A GRANDE FESTA DE IBITINGA- SOMENTE PARA CONVIDADOS ESPECIAIS:

ESCOLA HENRIQUE MARTINELLI

***NOVA ESCOLA
PRONTA PARA
ENTREGAR E
INALGURAR***

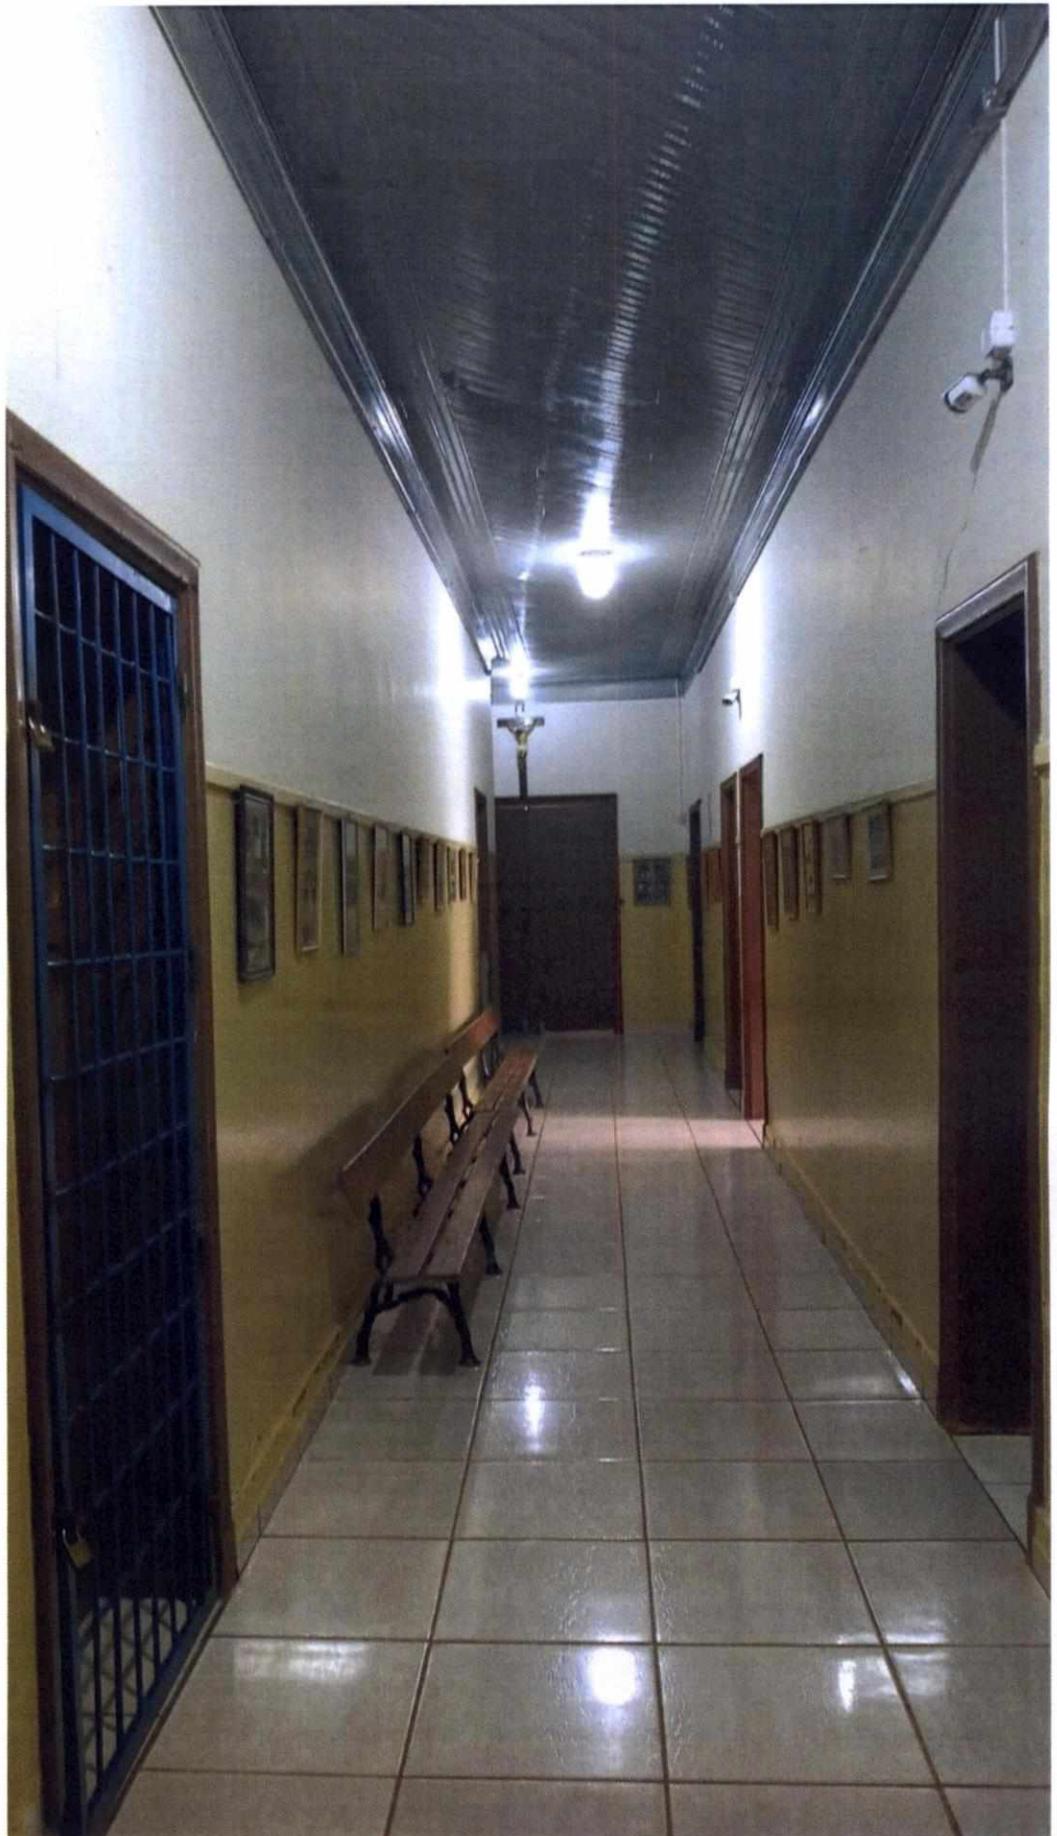
PAREDE DO PROBLEMA OCORRIDO POR CAUSA DE INFILTRAÇÃO DE ÁGUA NO CANTO ESQUERDO, PAREDE DO FUNDO DA COZINHA; ALINHAMENTO DO BEIRAL NORMAL; ESPIGÃO NORMAL CAPELO SEM PROBLEMA ALGUM, NEM PARA AS POMBAS. COM O RECALQUE OCORRIDO NA ORDEM DE 1,0 CM PROVOCOU UM MOMENTO ANTI HORARIO EM TODA PAREDE, MAIS O INERCIA DA ESCADA E DA CASA DE GÁS (OBS. "10 VEZES MELHOR E CORRETA, COMPARANDO COM A ESCOLA NOVA; E ELOGIADA POR TODOS VEREADORES DA SITUAÇÃO.

TÉCNICAMENTE FIZ TESTES EMPIRICOS E FACEIS DE SER REPRODUZIDOS, A FIM DE SABER O NIVEL DE MOVIMENTAÇÃO, JÁ QUE OCORREU TRAÇÃO NO CANTO ESQUERDO E COMPRESSÃO NO DIREITO. POR ESTE MOTIVO A ESQUERDA UM TRINCO OU DESLOCALENTO DA ARGAMASSA DE ASSENTAMENTO ENTRE OS TIJOLOS, EXECUTADOS EM 1947; E FISSURA NA LATERAL DIREITA.

INCLUSIVE FOI FEITO TESTE COM GESSO, NUM PERIODO DE MAIS DE 20 DIAS DE ACOMPANHAMENTO; E DETERMINANDO PELO LADO DE DENTRO UM PEQUENA QUEDA DE 1,0 CM NO CANTO DO PROBLEMA, MAIS QUE NEM SOLTOU O PISO; SERVIÇO QUE NÃO SE VE MAIS HOJE, EXEMPLO NA PROPRIA ÁREA DA ESCOLA. COM ISSO EU DEFINI UM PROCESSO TÉCNICO E EFICIENTE PARA RESOLVER O PROBLEMA; BASTA IR ATE O LOCAL HOJE E CONSTATAR. PORTANTO O DOCUMENTO DE CONDENAÇÃO DA ESTRUTURA DA ESCOLA, DITO E REPETIDO A POPULAÇÃO PELA SECRETARIA DE OBRA, POR MEIO DOS PROFISSIONAIS E SECRETÁRIO, NUNCA APARECEU PORQUE ERA A VELHA HISTÓRIA; O PASSARINHO FALOU VAMOS REPETIR E FAZER OBRA.

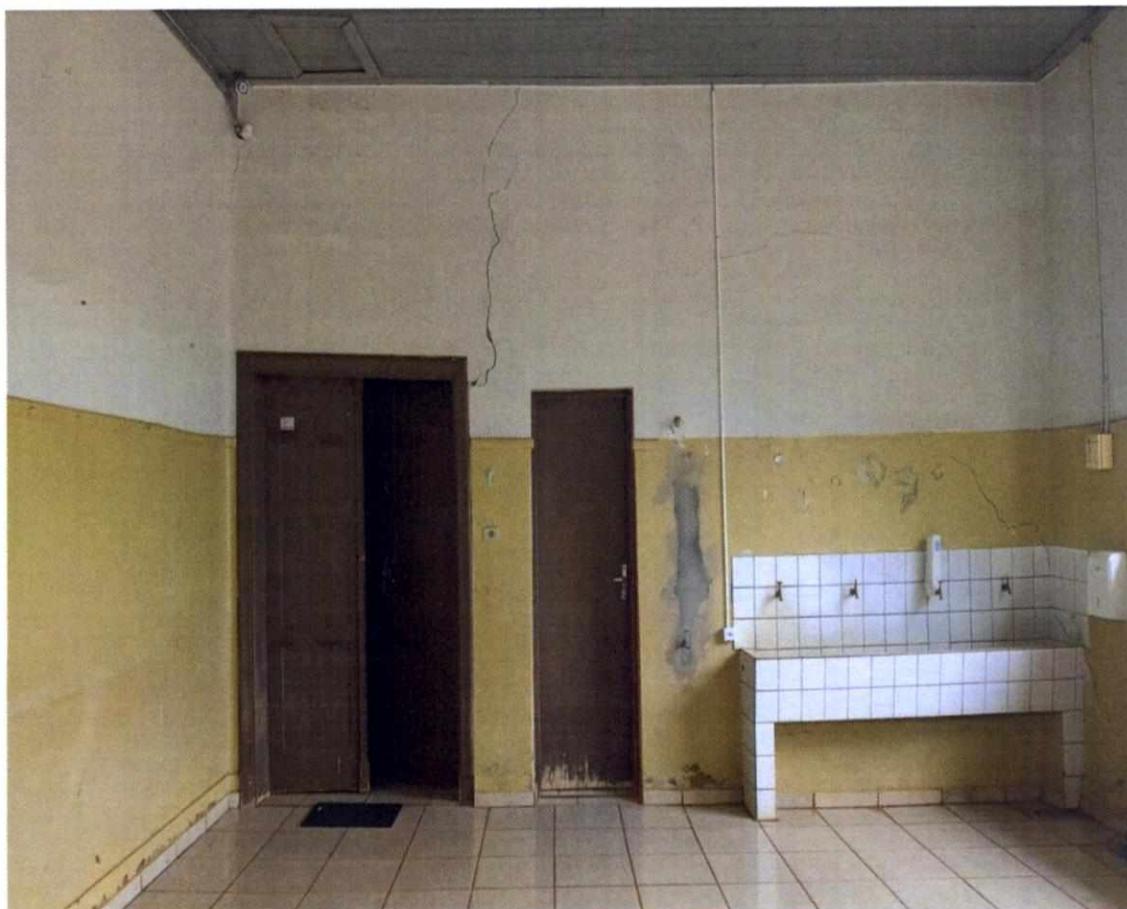
ESTE FOI O BEIRAL QUE A EQUIPE DA PREFEITURA FALOU PARA ALGUMAS MÃES, QUE NÃO PODIA ARRUMAR O BEIRAU, PORQUE A ORDEM RECEBIDA DO SECRETARIO

ERA SO PARA FAZER ESTE ESCORAMENTO; OU SEJA
TOMARA QUE CAIA.....SE TUDO CORRER COMO ESPERO
VAI CAIR. PORQUE NEM UM SORVETEIRO FARIA UMA
ESCORA DESTA. O BEIRAL QUE SEDEU POR FALTA DE
MANUTENÇÃO E PUXOU A MADEIRA, MAIS EU SUBI E
NEM AS TELHAS QUEBRARAM. MANDEI FAZER UMA
ESCORA DECENTE , E AGORA ARRUMA O BEIRAL E TUDO
CERTO.

O CORREDOR DA ESCOLA CONDENADA ESTA DESTA
FORMA, FORRO 200 VEZES MELHOR QUE O EXECUTADO
NA NOVA; A ESTRUTURA ESTAVA TÃO CONDENADA QUE
O FORRO NÃO MEXEU, SERÁ QUE FOI ELE QUE SEGUROU
A ESCOLA; E O POVO VAI CAIR....VAI CAIR....FICARAM
DESEPICIONADO. MESMO A 7 ANOS SEM
MANUTENÇÃO; SENHORES VEREADORES DA SITUAÇÃO
SE O SERVIÇO DA NOVA ESCOLA É 10 ENTÃO NA
HENRIQUE MARTINELLI É 1000. OLHA A PINTURA DO
CORREDOR E VEJA A DIFERENÇA, CONSEGUE???????

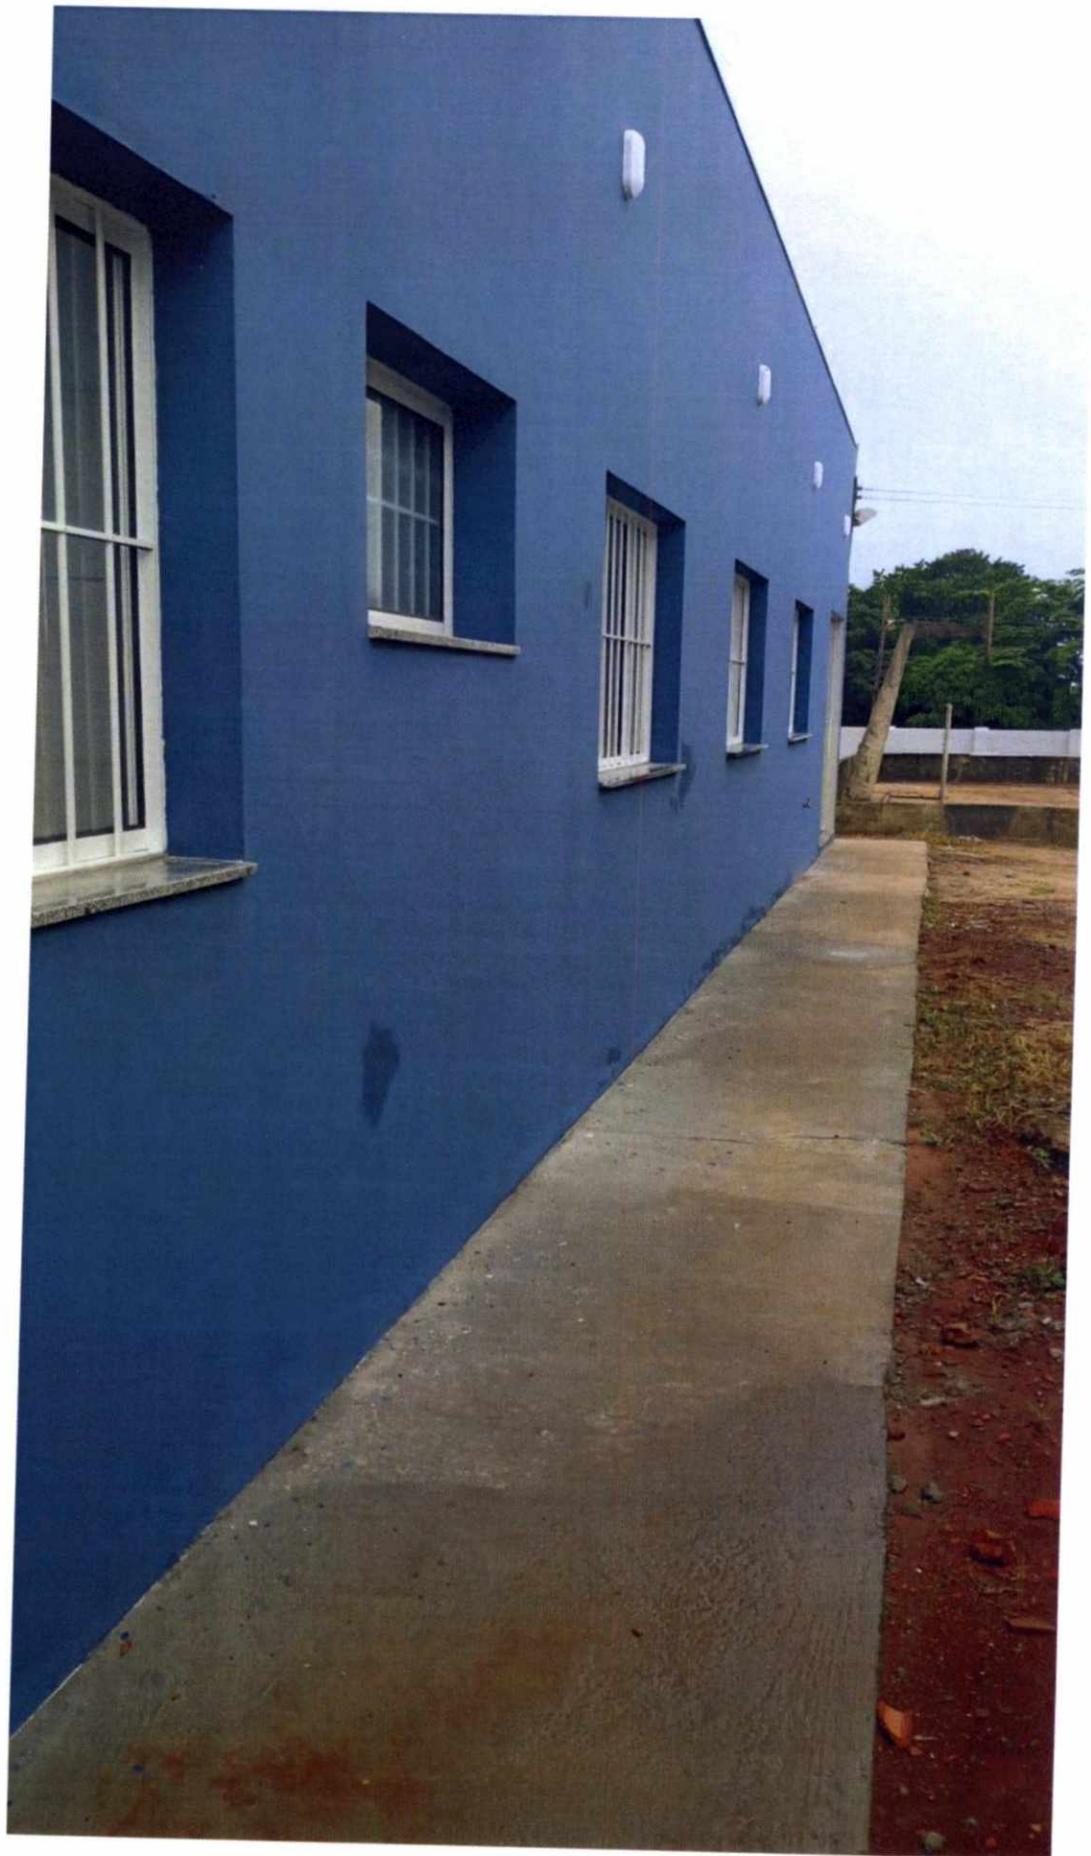
BANHEIRO COM PEQUENO VAZAMENTO, NADA QUE O ENCANADOR DA PREFEITURA FOR AO CAMBARATIBA ½ DIA SE ELE FOR LENTO RESOLVE. NO BEBEDOR MESMA COISA, SIMPLES. ESTA FISSURA INTERNA NÃO VAI CAIR A ESCOLA, BASTA FAZER O DESCRITO ANTERIORMENTE, COM A FITA E O NOVO REBOCO NESTA ÁREA.

MAIS UMA VEZ SE ATENTE AO FORRO PERFEITO E NIVELADO, PORTANTO O CONDENAMENTO DA ESCOLA EM JUNHO/2022 FOI UMA GRANDE BRINCADEIRA. OU

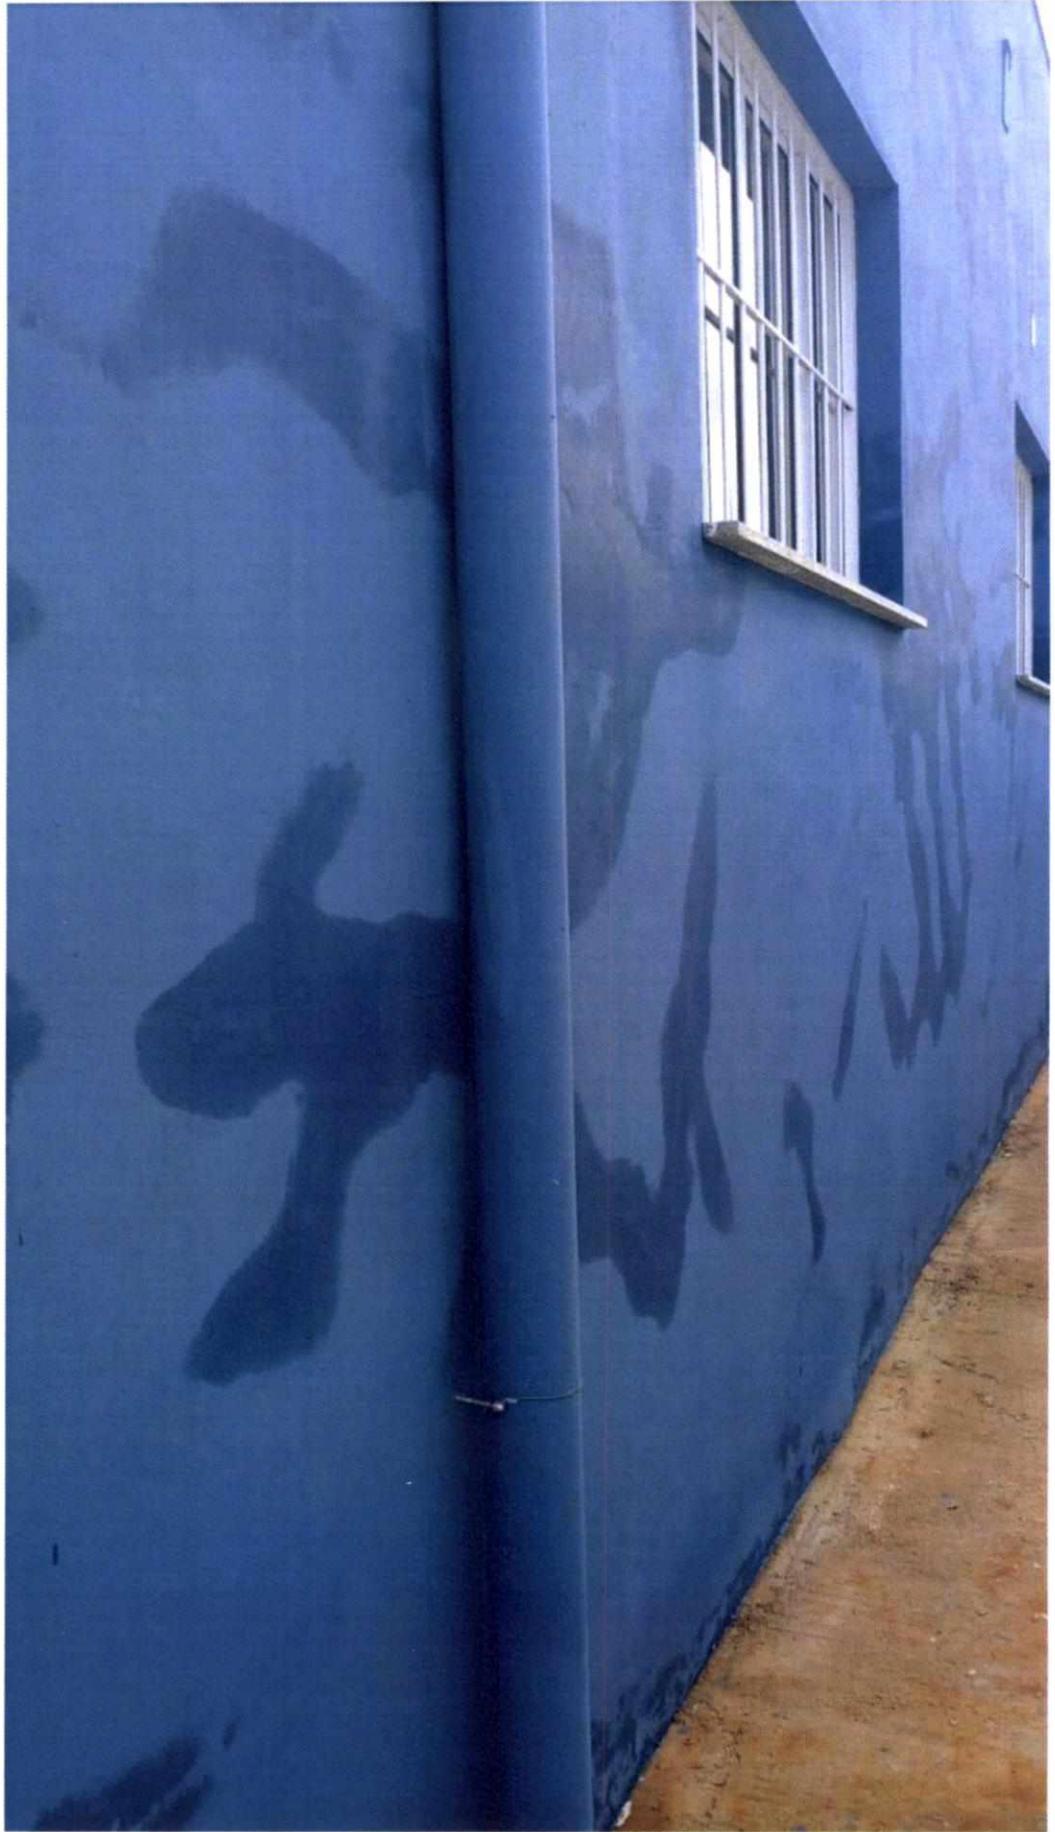
*CONFORME COMENTADO ANTES O ANTE PROJETO USADO
COMO PROJETO EXECUTIVO; TORNOU A CASA DO GÁS
TOTALMENTE4 IRREGULAR EM TERMOS DE LOCALIZAÇÃO E
SEGURANÇA; E MUITO MENOS COMO COLOCAR UMA PORTA
ADEQUADA DE SEGURANÇA: LEMBRA A FOTO DA ESCOLA
HENRIQUE MARTINELLI CONSTRUIDA EM 1947 E ADEQ1UADA
CONFORME NORMAS DA DECADA DE 70.*

*PRESTA ATENÇÃO NO REQUADRO DAS ESQUADRIAS,
NAQUELA QUE EU MEDI, TINHA 0,8 CM DE DIFERENÇA
DA PARTE DE CIMA , COMPARADA COM A PART DE
BAIXO. TINTA APLICADA SOBRE O REBOCO SEM
APLICAÇÃO DE PERLO MENOS SELADOR ACRILICO.*

*AS PEDRAS DAS ESQUADRIAS TAMBEM APRESENTAM
PROBLEMAS DE MEDIDAS; APESAR QUE ISSO É
CONSEQUENCIA DO REBOCO DESAPRUMADO.*

*CONDIÇÃO NORMAL APÓS CADA CHUVA QUE TIVER ,
PORTANTO NÃO EXISTE PROTEÇÃO DE UMIDADE DE
FORA PARA DENTRO; BOA NOTICIA MANUTENÇÃO
CONSTANTE, MAS COMO O PERIODO DE MANUTENÇÃO
DESTE EXECUTIVO, PASSA DE CINCO ANOS, BELEZA NÃO
CAIU MAIS TEM MAIS OBRA PARA FAZER LOGO....O
DINHEIRO É PUBLICO MESMO.*

*ESTE E O GUARDA CORPO SITADO ANTERIORMENTE,
QUE FOI COLOCADO POR UMA EMPRESA DE RIO PRETO;
E EU FIQUEI SABENDO O QUE FOI NECESSARIO PARA
PODER COLOCAR; PORTANTO QUANDO DER PROBLEMA
GARANTO QUE A EMPRESA DO GUARDA CORPO VAI
MANDAR FALAR COM QUEM EXECUTOU A RAMPA; OU
COM QUEM FISCALIZOU O SERVIÇO. DESCULPA ESQUECI
QUE NÃO HOUE FIDCALIZAÇÃO.*

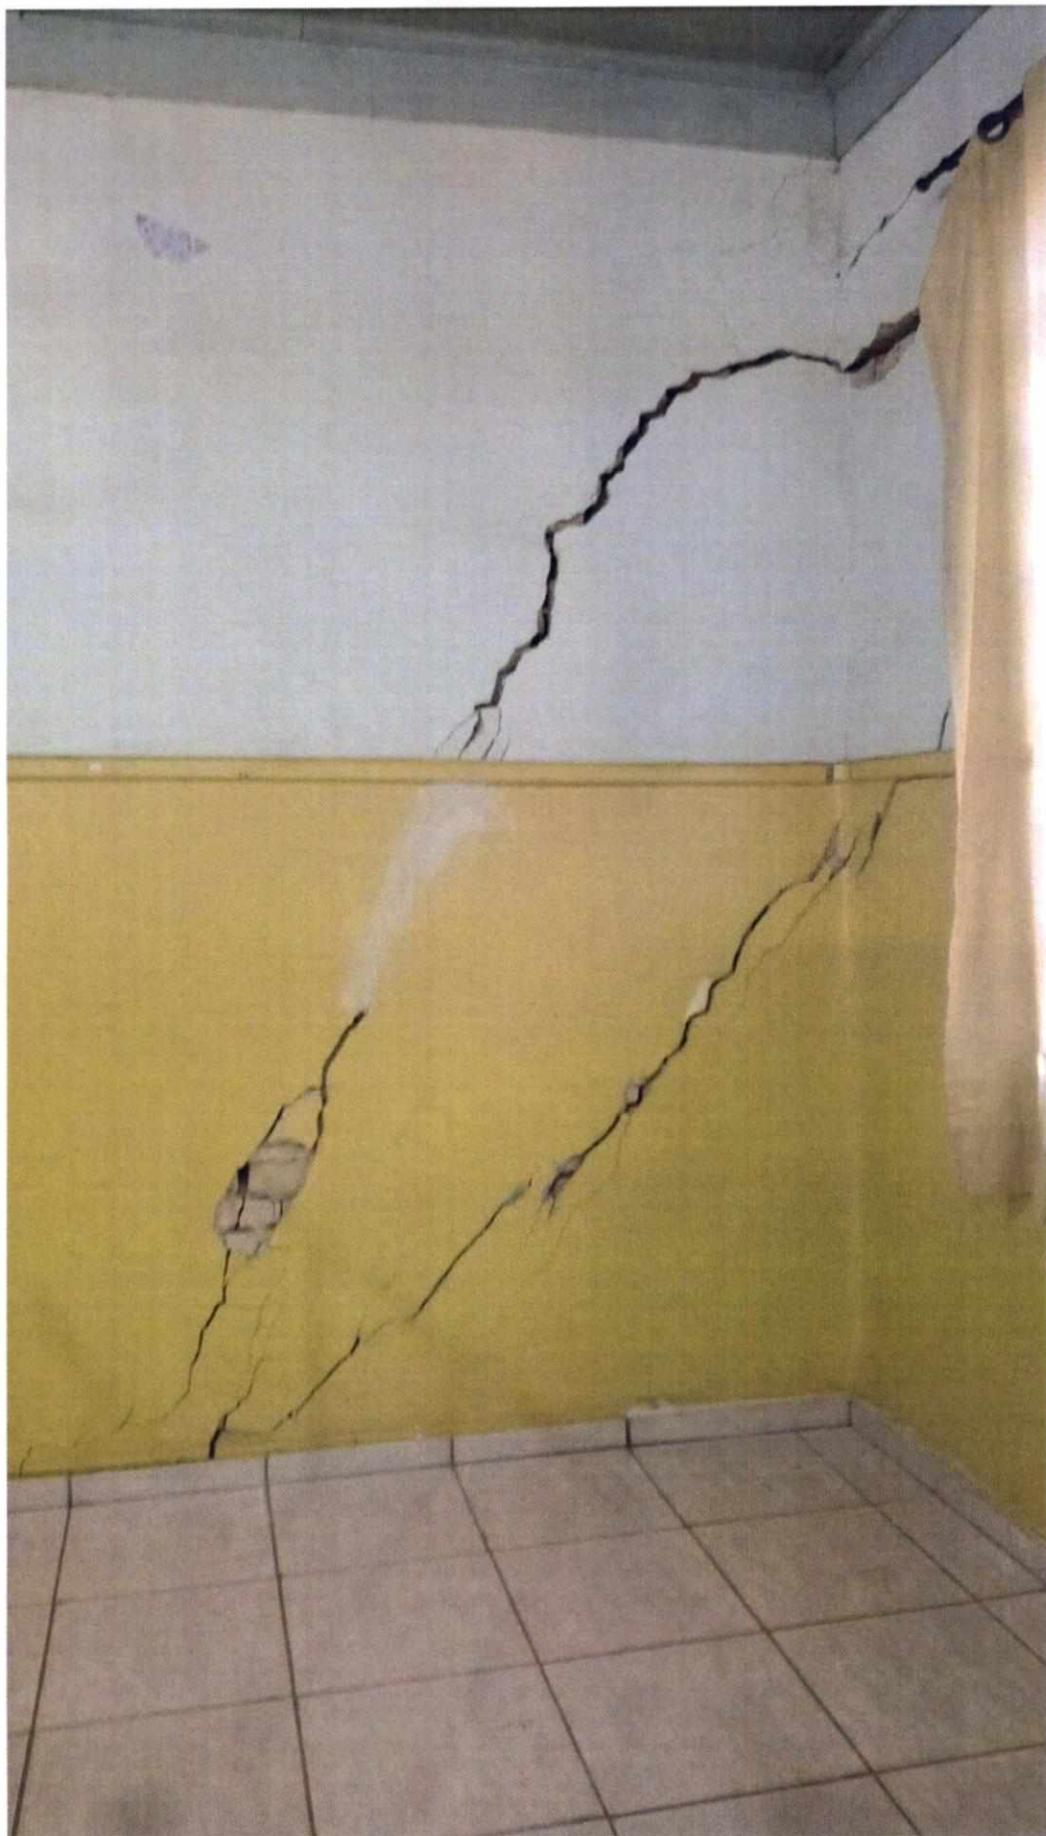
CONDIÇÃO INICIAL DO CANTO , ACUMULANDO
ÁGUA E INFILTRANDO NO CANTO DA ESCOLA;
NÃO TEM NECESSIDADE DE UM PROFISSIONAL
DE 37 ANOS DE PROFISSÃO; PARA DEDUZIR O
OBIO.

PROVIDENCIA INICIAL PARA EVITAR O ACUMULO DE ÁGUA , NO LOCAL DO PROBLEMA; O CHEFE DO ALMOXARIFADO DA PREFEITURA TEM COMPETENCIA, E CONDIÇÃO DE FAZER ISSO ; JÁ NÃO POSSO DIZER O MESMO DO EXECUTIVO , POIS JÁ TENHO CONHECIMENTO QUE A MAIORIA DO SECRETÁRIADO NUNCA TINHA ATUADO NUMA GESTÃO PUBLICA. O VELHO DITADO QUEM NÃO SABE FAZER, TAMBÉM NÃO SABE MANDAR.

PRIMEIRO TESTE EMPIRICO, PARA SABER A ESTABILIDADE DO PROBLEMA; CARISSO UM SACO DE GESSO, MAIS UMA VEZ O DITADO CONTINUA VALENDO.

MESMO TESTE PELO LADO DE FORA.....

APÓS ALGUNS DIAS DE ACOMPANHAMENTO ,
FICOU COMPROVADO QUE O PREDIO ESTAVA
TOTALMENTE ESTAVEL; TAMBÉM PUDERA
SERA QUE EXECUTIVO SECRETÁRIA DE OBRA,
TERIA A NOÇÃO TÉCNICA DOS MATERIAIS
USADOS NA CONSTRUÇÃO EM 1947; CREIO
QUE NÃO, POIS A ÚNICA CERTE ERA REPETIR O
CANTO DO PASSARINHO.....ESCOLA
CONDENADA E MAIS BARATO DERRUBAR E
FAZER OUTRA. E A EXPLICAÇÃO TÉCNICA DO
MOMENTO NA PAREDE DA COZINHA, JÁ
DESCRITO DEVEMOS SALIENTAR QUE A
INERSIA E O CAMINHAMENTO DE CARGA NA
ESTRUTURA DA ESCOLA; DEVIDO AO ANTIGO
MATERIAL USADO É 100% MELHOR COM AS DE
HOJE. POIS COM O TESTE CHEGUEI A UMA
DEFORMAÇÃO NO SOLO DE
APROXIMADAMENTE 1,2 CM DE RECALQUE;
QUE DEVIDO AO MOMENTO NA PAREDE,
PRDUZIU UMA RACHADURA NO CANTO
DIREITO DE MAIS OU MENOS 2,0 CM,

LEMBRANDO QUE O CONTRA PESO DO TELHADO E SUA QUALIDADE DE EXECUÇÃO, PUXOU PARA SI UMA CARGA VERTICAL DE BAIXO PARA CIMA, ONDE ALIVIOU A DEFORMAÇÃO NO SOLO, EM TORNO DE MAIS DE 60%. POR ESTE MOTIVO A PAREDE DE 1947 NÃO CAI.....E DEIXA O TIME DO PASSARINHO TRISTE, POIS A CONDENÇÃO NÃO SERIA CONSTATADA; E PASSAR E DERRUBAR A PAREDE, NÃO ERA POSSIVEL POIS NUNCA FOI NA OBRA.....NOVA É CLARO, PORQUE HENRIQUE MARTINELLI COM MENOS DE 5% DO VALOR GASTO NA ESCOLA NOVA; SE FARIA O EMERGENCIAL, E ELA TERIA COMO ESPERAR O PROXIMO EXECUTIVO, PARA RECEBER ATENÇÃO QUANTO A MANUTENÇÃO PREVENTIVA.
